「4 突発湧水対応（4）」（見解）

「4 突発湧水対応」

- (5) 「突発湧水が発生した場合でも、山体内部の地下水が枯渇することはない」とした根拠

（参考）平面検討イメージ図

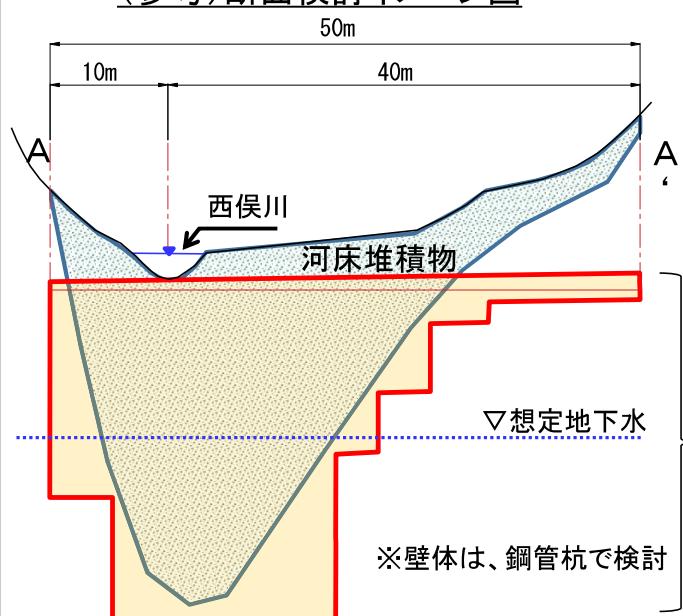
- (6) 西俣上流部での流量減少対策として、地下ダムが技術的に困難とする理由の明示とともに、地下ダムではなく別の具体的対策

- ・塩坂委員からご提案いただいた地下ダムは、西俣付近で建設する場合、以下のようなものと考えましたが、壁体を施工する場合、河川内での施工となり、土中にある転石等により技術的に施工が困難であり、水質の悪化や発生土や建設汚泥の増加などが想定され、更なる環境負荷がかかることとなり、合理的な対策ではないと考えています。

図 トンネル湧水の濁水処理の流れ(イメージ)

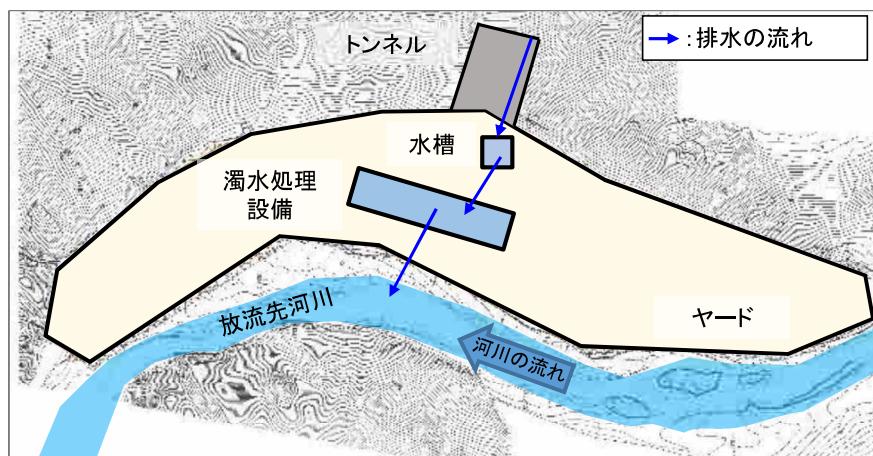
- (7) トンネル工事で発生する濁水についての有効性・実現性を兼ね備えた具体的処理方法

- ・トンネル掘削工事から発生する濁水、アルカリ排水は、処理設備により処理をして河川へ放流します。

2. 山梨県側先進坑貫通直前

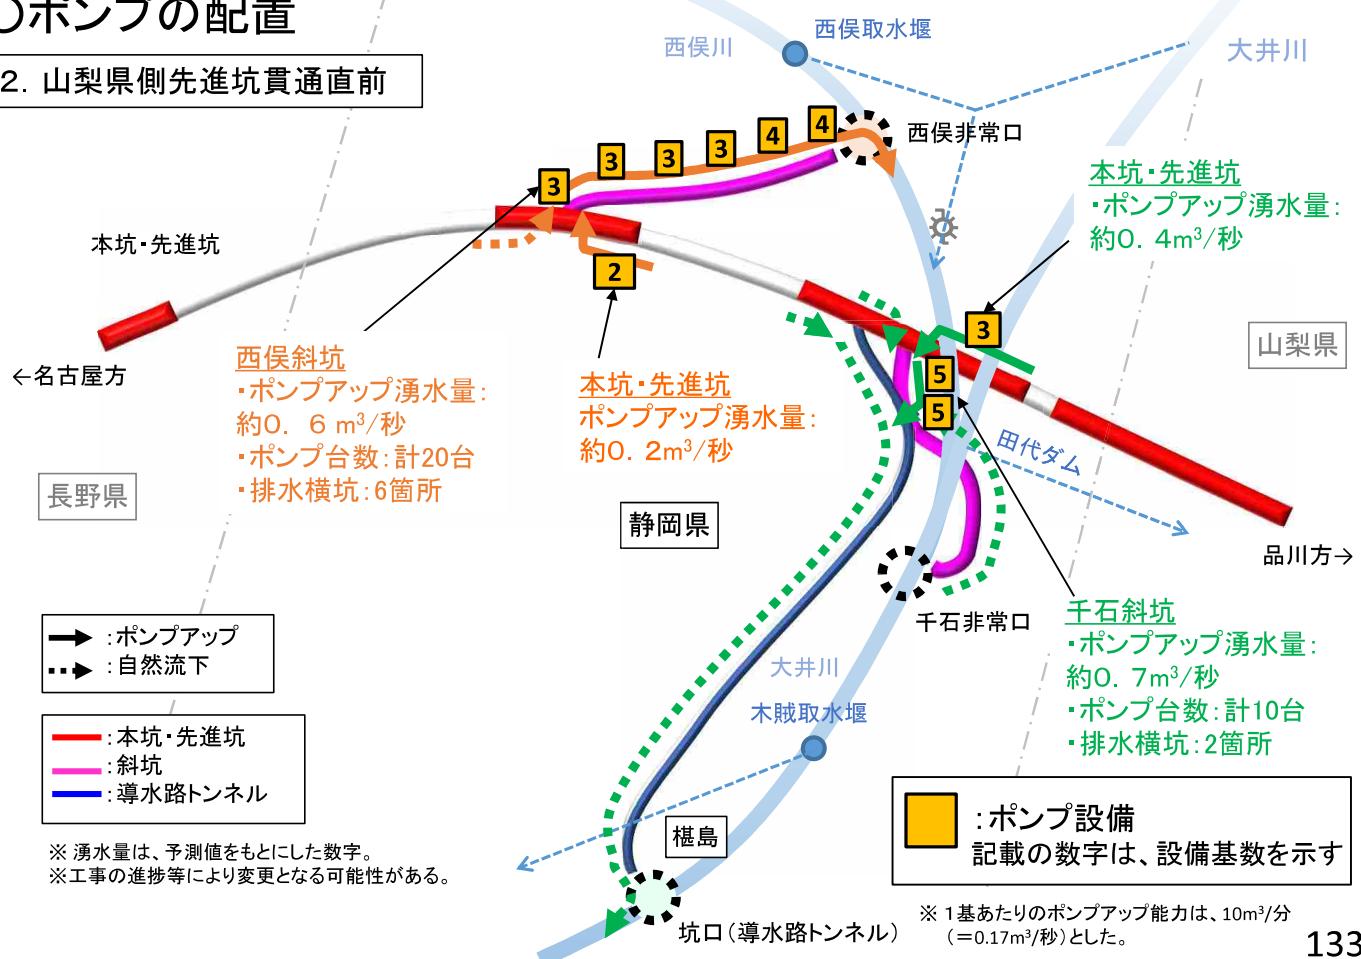
(8) トンネル湧水を処理するポンプアップ等施設の規模の適正さを判断するための、想定湧水量データ(想定外に湧水量が多い場合を含む)とそれに応じた処理施設の規模の妥当性を確認

図 想定される地下水の流れ(イメージ)

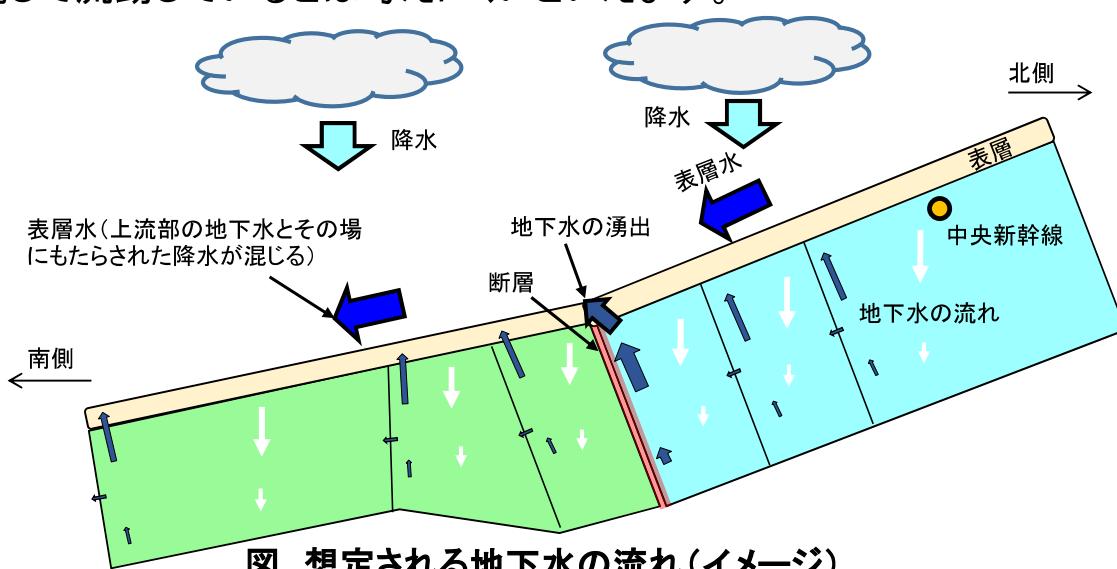
中下流域の地下水の影響評価の方法と評価期間についての明示。また、影響評価の基準や前提となる、自然変動の値と異常値との境の評価方法（流域にある井戸水の水位や成分分析を行うなど、どこから来た水かあらかじめ特定しておき、事後の影響を評価するという手法を含む）

・したがって、鉛直方向の地層の連続性が卓越しており、上流域の地下水は、上流域の断層により表層へ湧出することはあるても、中下流域にまで、直接地下水として連続して流動しているとは考えにくいといえます。

図 発生土置き場候補地の位置平面図

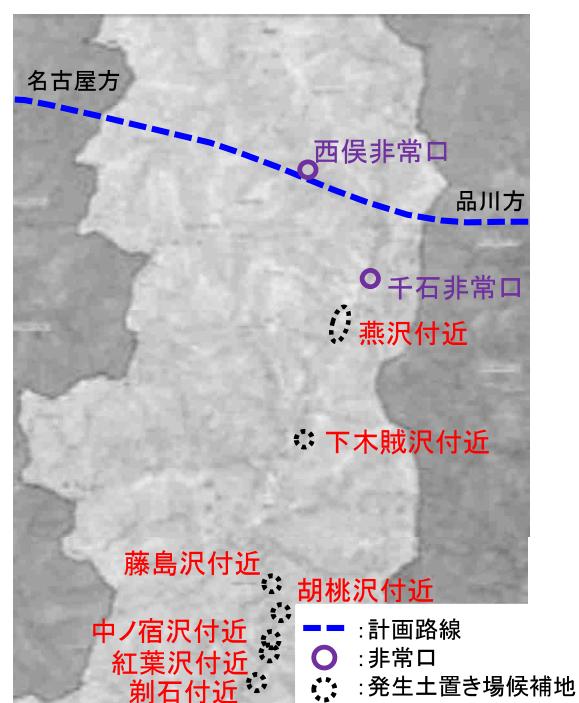
- (1) 発生土置き場の設計が正しいか判断するために必要な、発生土の体積を記載した発生土置き場の設計図や土砂崩壊のシミュレーション条件、この設計に至った過程の確認

- ・現時点では、発生土置き場候補地のうち、燕沢及び藤島沢並びに削石付近の発生土置き場を優先して使用する計画としています。その他の箇所の活用は、今後、関係者の意見や協力を仰ぎながら、安全性や環境への配慮の詳細についても引き続き検討し、発生土置き場の計画が具体化していく中で決定していきます。

・発生土置き場の設計は、土砂崩壊などが起きないよう地質調査に基づき安定した地盤の上に発生土を置き、法面の勾配や擁壁、排水設備の構造も、「静岡県林地開発許可審査基準及び一般的事項」に基づき設計し、さらに安全性を高めるため、耐震の考え方などで鉄道や道路の設計基準も一部で適用しながら、安全な計画とします。

○シミュレーション結果（流量の比較（椹島ロッヂ付近））

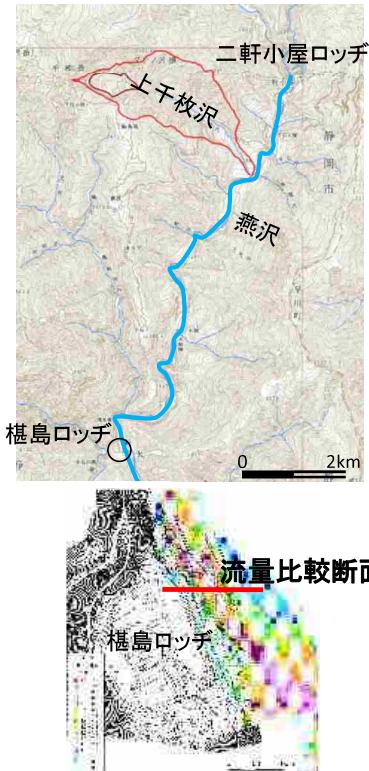
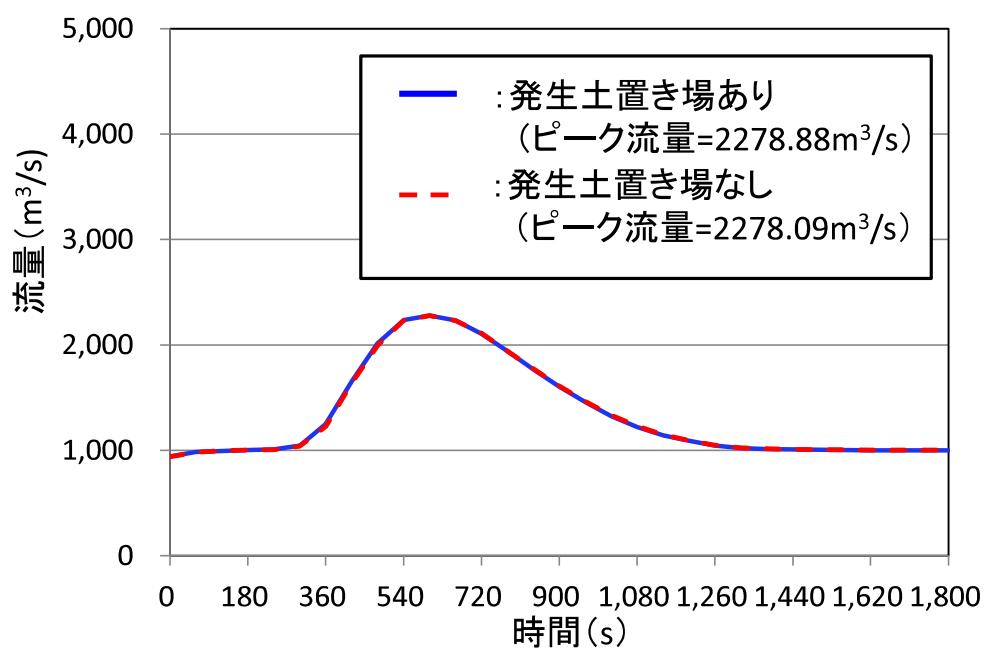
- ・本事業において、同地に大量の建設発生土を置き、流出防止のために擁壁を築くとすれば、自然環境と景観に影響を及ぼすこととなり、さらには、土石流が発生した場合、直線的な人工的通路を通って一気に狭窄部に流入することにより、以前にも増して下流側への環境影響の拡大が懸念される。

発生土置き場を設置した場合においても、土石流による椹島ロッヂ付近への影響を拡大させるような狭窄部はできないため、発生土置き場の有無による椹島ロッヂ付近（燕沢より約7km下流）のピーク流量に変化はありません。

○河道閉塞時の上流の湛水区域の設定

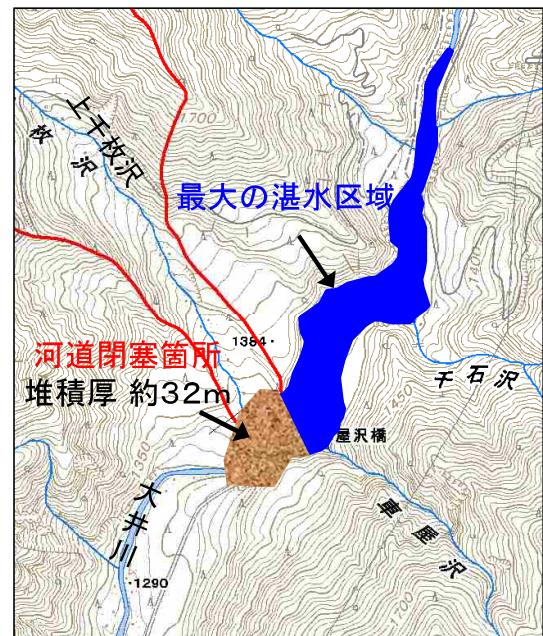
(2) 河道閉塞による発生土置き場への影響の確認

$$H = 32\text{m}$$

$$V = \text{約}158\text{万}\text{m}^3$$

図 トンネル湧水、河川・沢の流量・水質等調査に関する体制(イメージ)

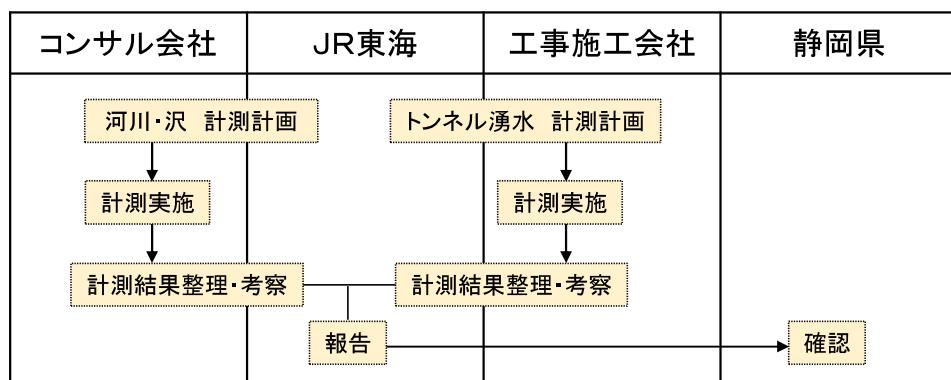
(2)工事の進行に伴い変化する水量や水質、水温に加え、地質も含めた監視体制をいつまでに構築するのかの明確化

- ・トンネル掘削開始前までに監視体制を構築します。
